協力工場 不良品連絡書

仕様番号	XFD0C0-018A
品名	アツセツタンシ(SIZE M)
金型番号	P4680
ロットNo	FA160426181-122,123,141
連絡受理日	2016/05/26 17:49:03
対象数量	13,500

圧接端子 変形 現物サンプル確認の件

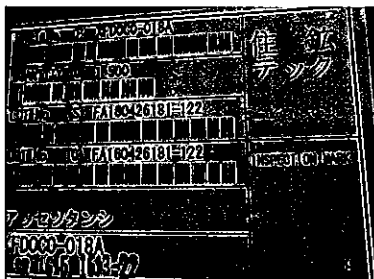
3ヶ端子変形発生。対象リー
ル1RLあたり1ヶ発生。

返却された現物サンプルを確認致しました。

①めっき搬送方向と逆方向への傾きが確認されました。
